Oggetto: progetto TERNA Rete Italia S.p.A. con sede in Roma, in nome e per conto della TERNA S.p.A., denominato "Razionalizzazione e sviluppo della Rete di Trasmissione Nazionale (RTN) nella media valle del Piave" nel territorio dei Comuni di Belluno, Limana e Altri nella Provincia di Belluno – presentazione di integrazioni da parte di Terna per la procedura di valutazione di impatto ambientale – opposizione e proposizione di osservazioni

OSSERVAZIONI

Razionalizzazione e sviluppo della Rete di Trasmissione Nazionale (RTN) nella media valle del Piave.

27 Dicembre 2013

Abbildung 4: Geographischer Überblick über die Projekte

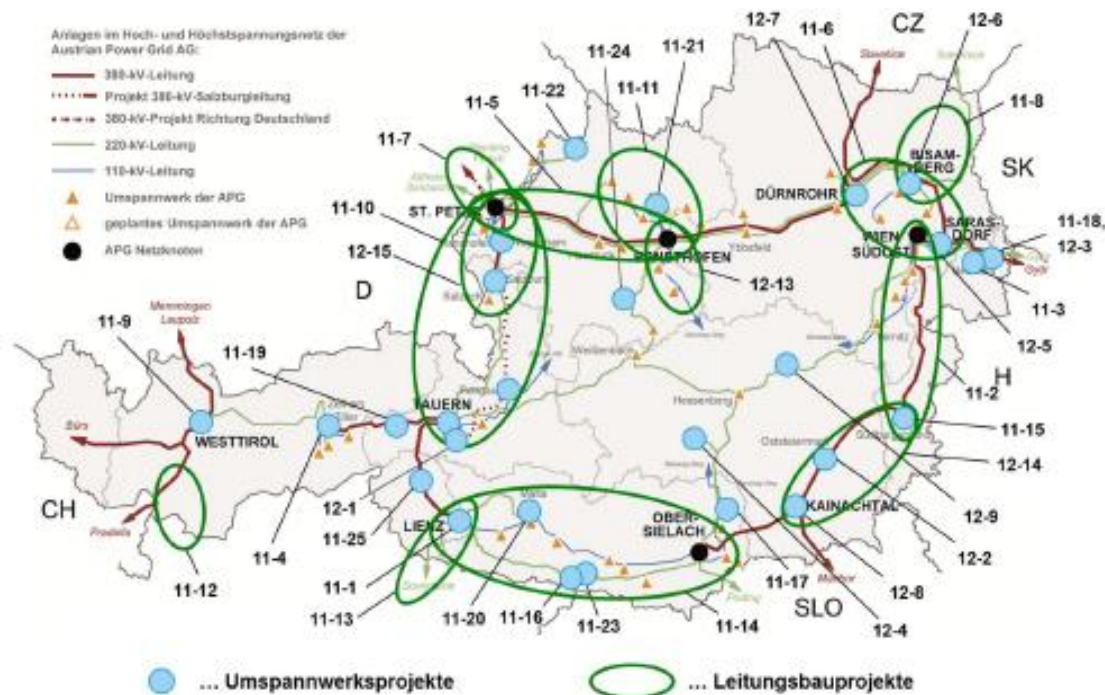
Appare quindi poco comprensibile la scelta di Terna di procedere per un breve tratto con rete armata a 380 kV, ed esercitata a 220 kV, e apparentemente non nella logica direttrice verso Cordignano, anziché omogeneizzare sin d'ora l'intervento con la programmazione Austriaca, che prevede nel 2020 il passaggio a 380 kV per tutto il collegamento con Lienz.

Come è noto, le dimensioni dei sostegni di un 380 kV sono notevolmente superiori al 220 kV. Poiché si opera in ambiente antropizzato, e in ambito di alta valenza Paesaggistica, la scelta del

380 kV (più ingombrante) appare avventata, senza con questo “sospettare” una visione di risparmio futuro.

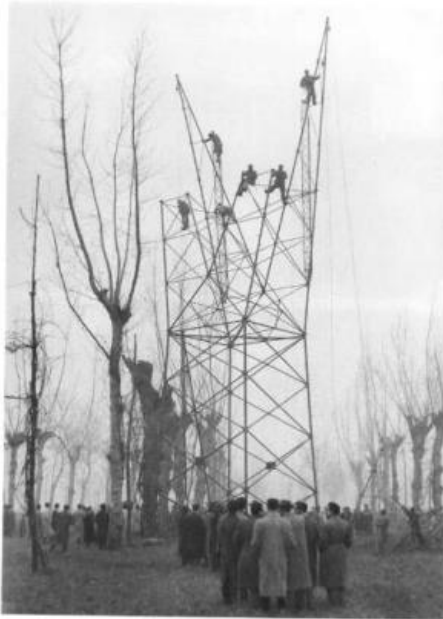
I sostegni indicati nel progetto per il Nevegal appartengono al periodo tra le due guerre e a quello sino agli anni '80. Ovvero Costruttivismo Razionalismo – Brutalismo.

Il contesto paesaggistico della Val Belluna, tuttavia, meritava e merita maggiore attenzione rispetto all'uso massiccio del traliccio.

Progetto in iter autorizzativo (2010) (fonte Terna)

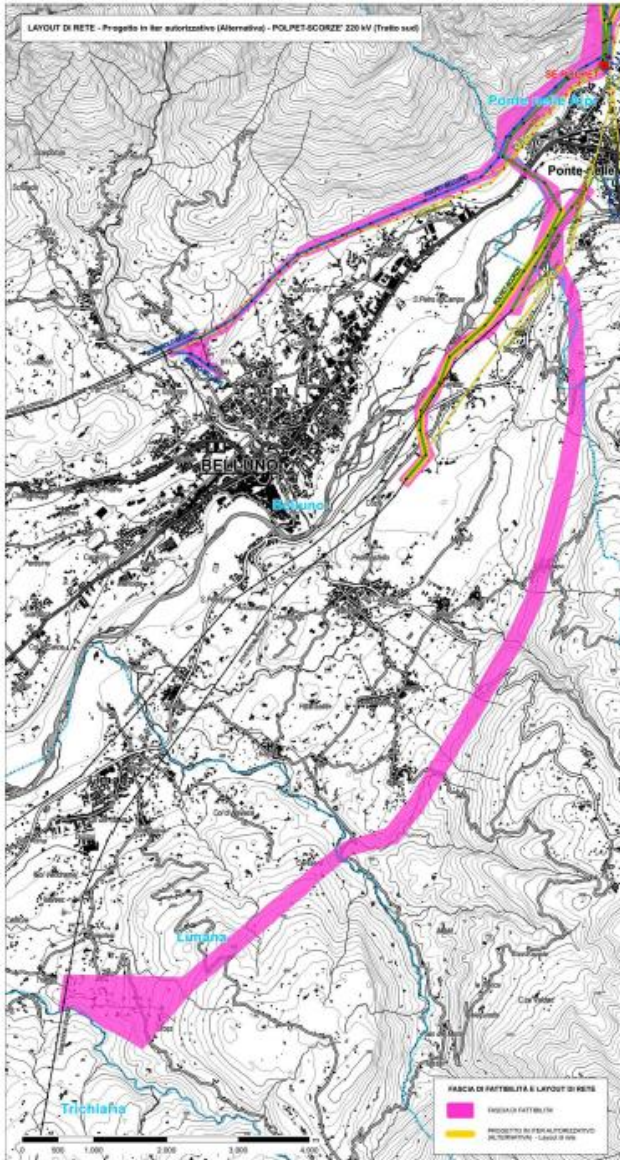
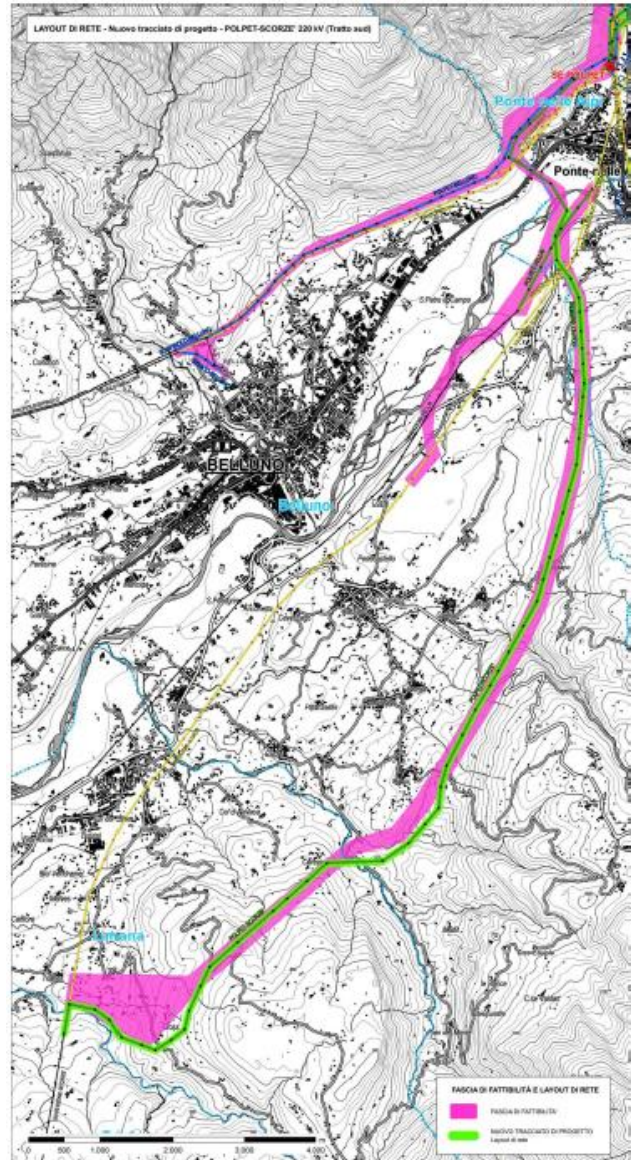
L'elettrodotto dal punto di vista tecnologico prevede la trasmissione della corrente elettrica a 220 kV, ma con sostegni da 380 kV.

Nelle immagini successive è possibile osservare l'andamento della fascia territoriale all'interno del quale si prevede la realizzazione dell'elettrodotto.

Interferenza con il sito seriale n 3 del sito UNESCO delle Dolomiti e tracciato dell'elettrodotto "Nevegal"

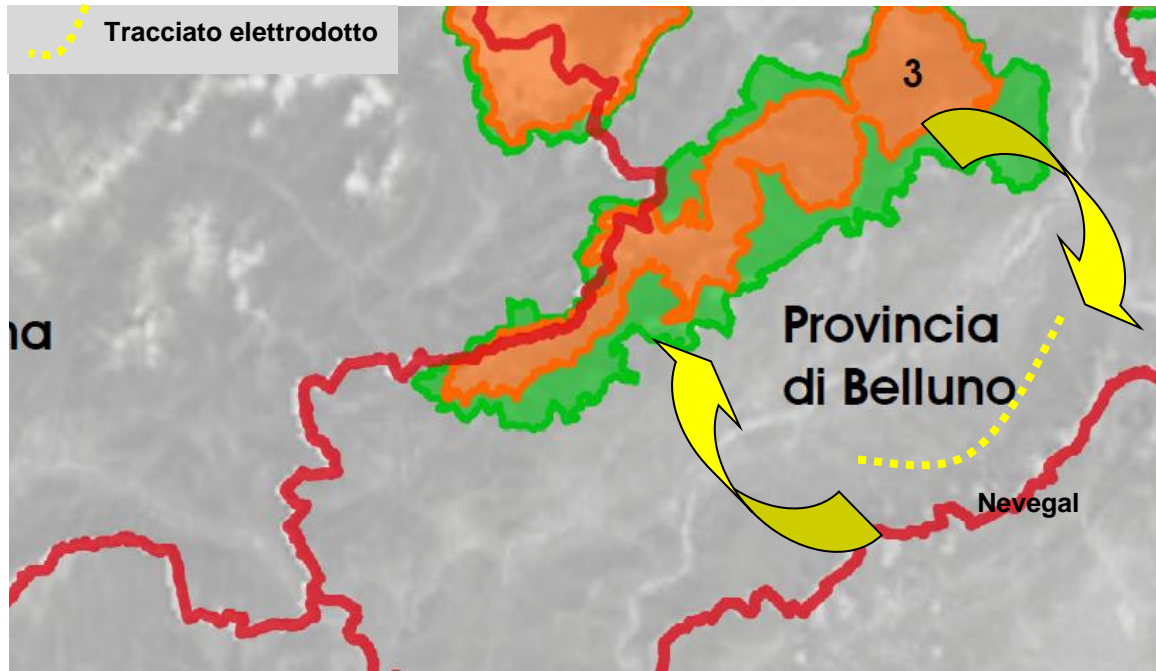
La localizzazione del tracciato dell'elettrodotto (Nevegal) si colloca nelle aree contermini di uno dei siti seriali, ovvero il n° 3 "Pale di San Martino – San Lucano – Dolomiti Bellunesi – Vette Feltrine" e in una posizione all'interno di un sistema morfologico che riguarda lo stesso e il Nevegal.

Cono ottico 1

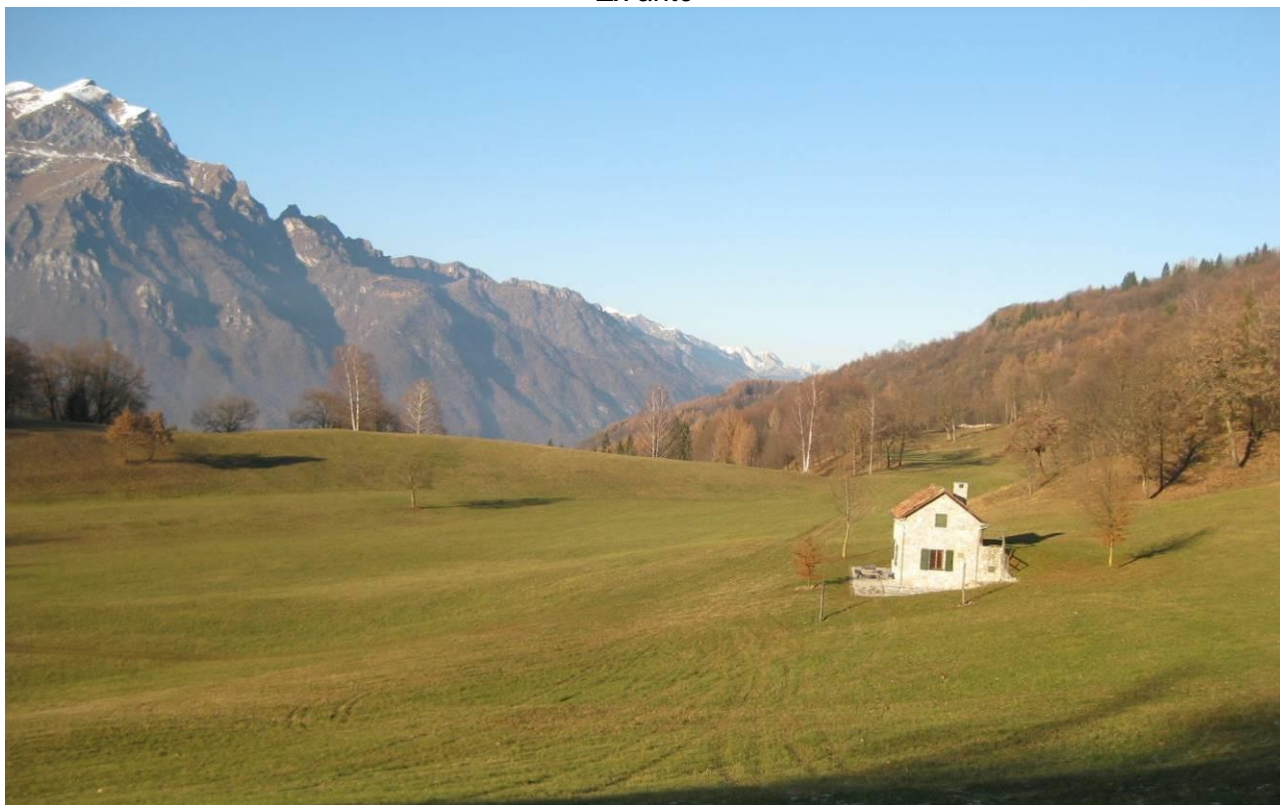
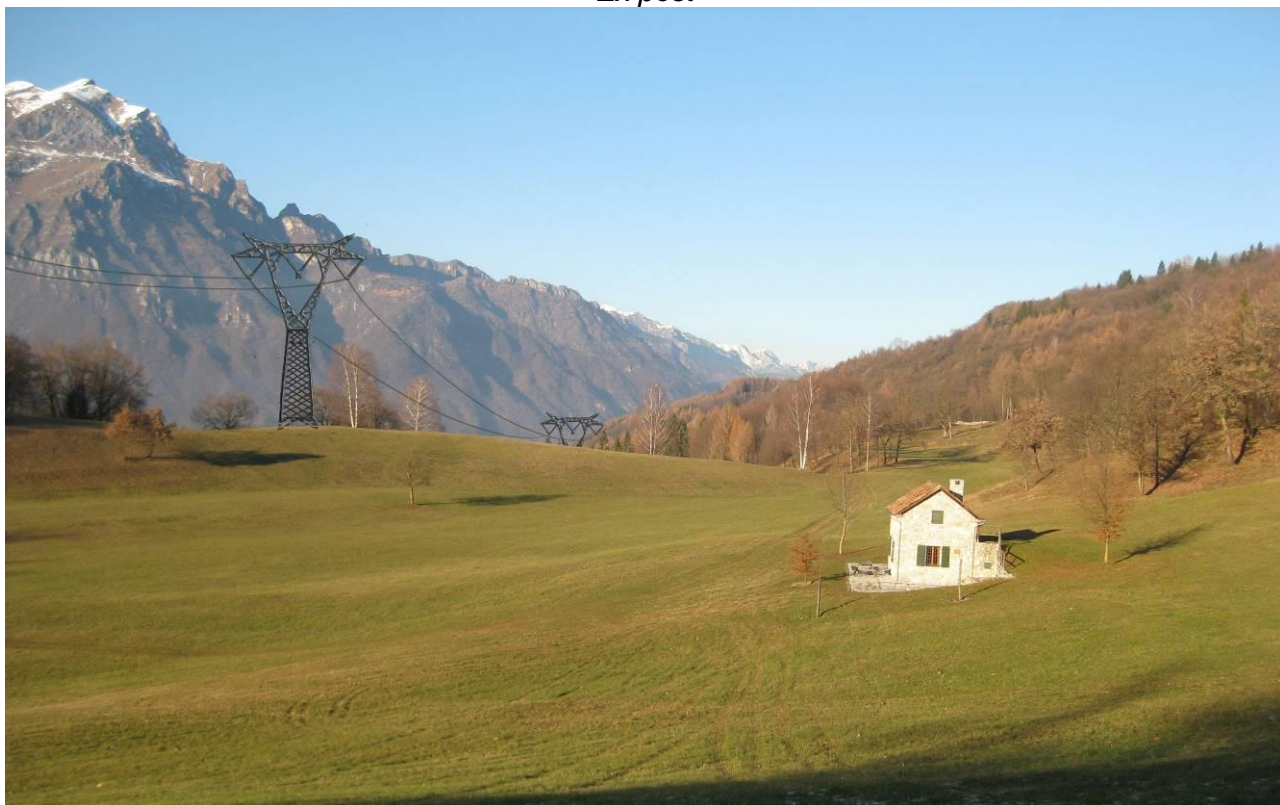
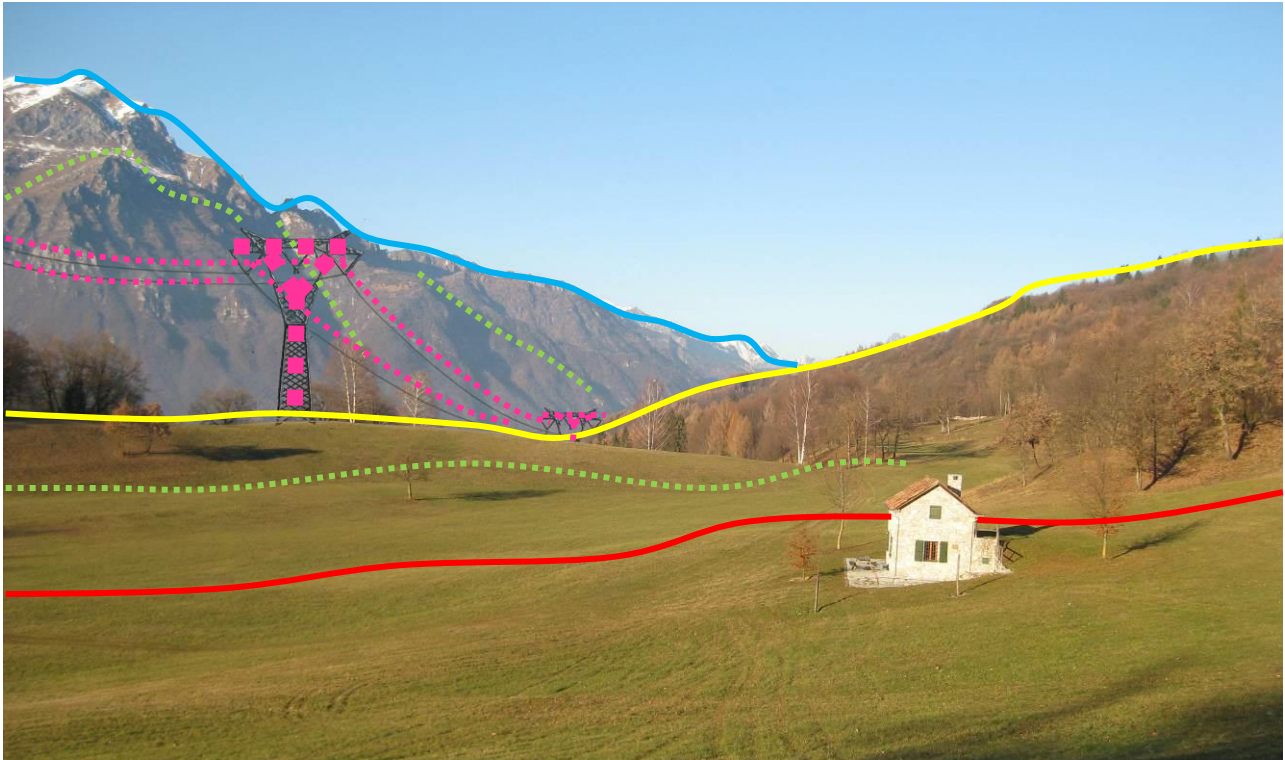
Attraverso la lettura dell'intrusione ottica, con la tecnica del contrasto cromatico, emerge una forte interferenza tra l'elettrodotta e il sito seriale n 3 dell'UNESCO, tale da modificare in modo irreversibile il valore paesaggistico del bene.

Cono ottico 8

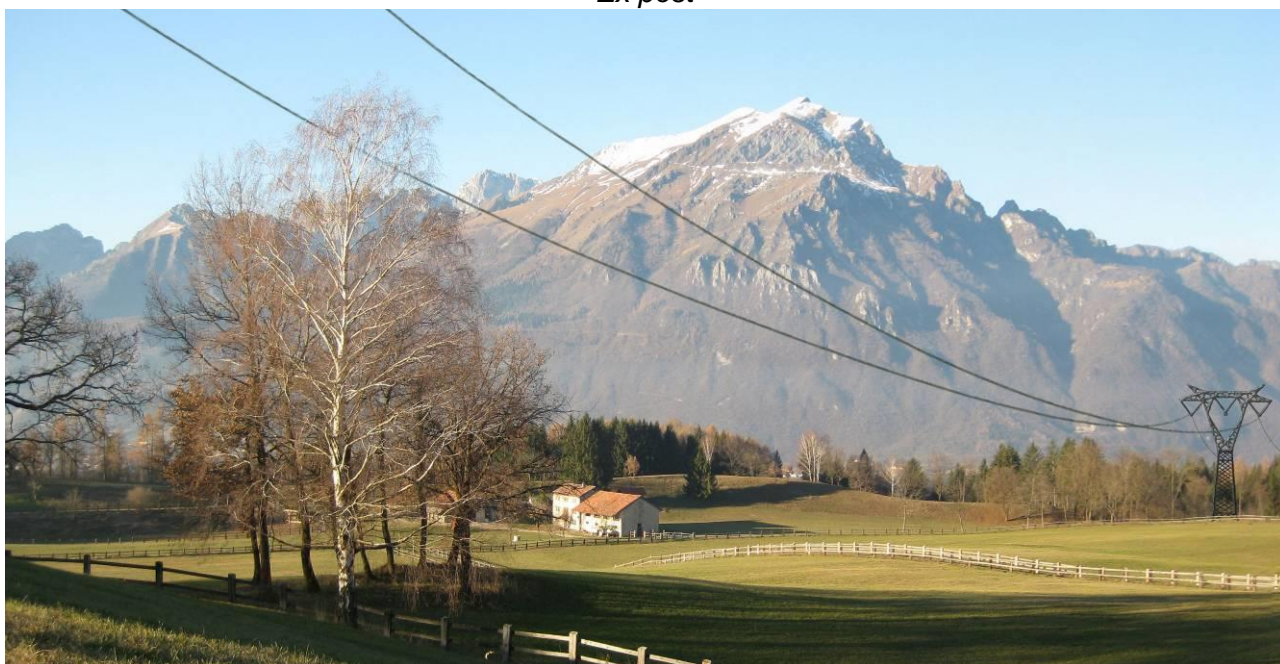
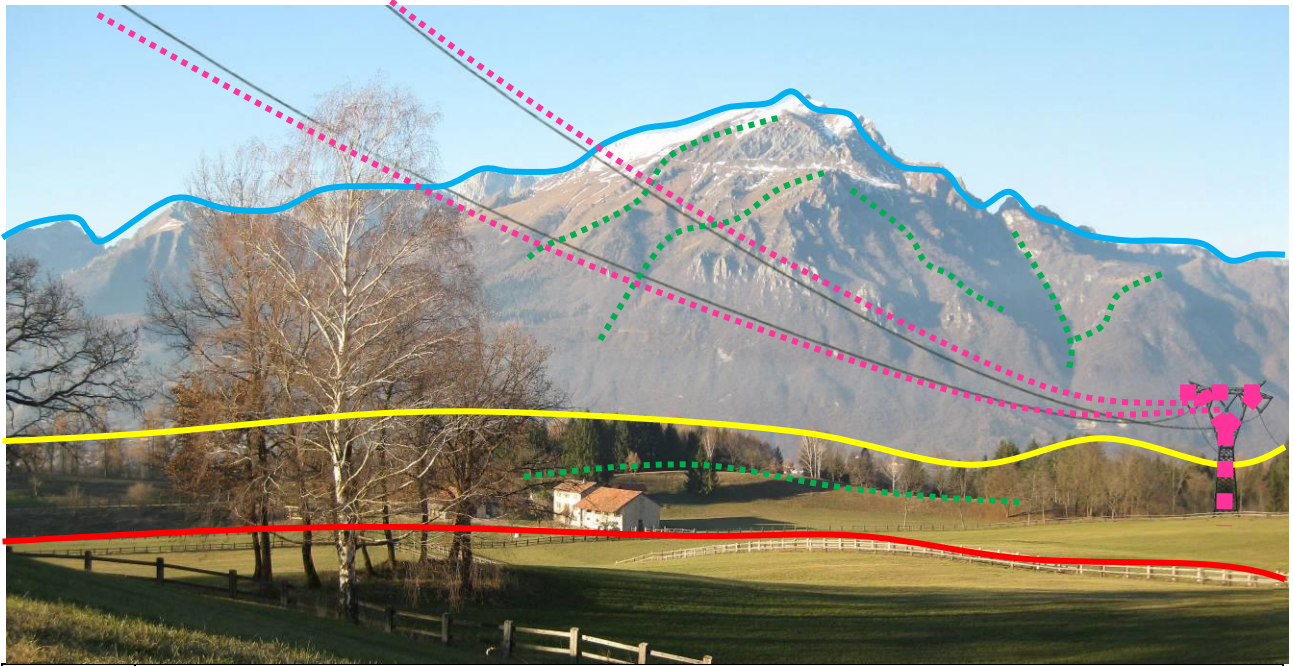
Attraverso la lettura dell'intrusione ottica, con la tecnica del contrasto cromatico, emerge una forte interferenza tra l'elettrodotto e il sito seriale n 3 dell'UNESCO, tale da modificare in modo irreversibile il valore paesaggistico del bene.
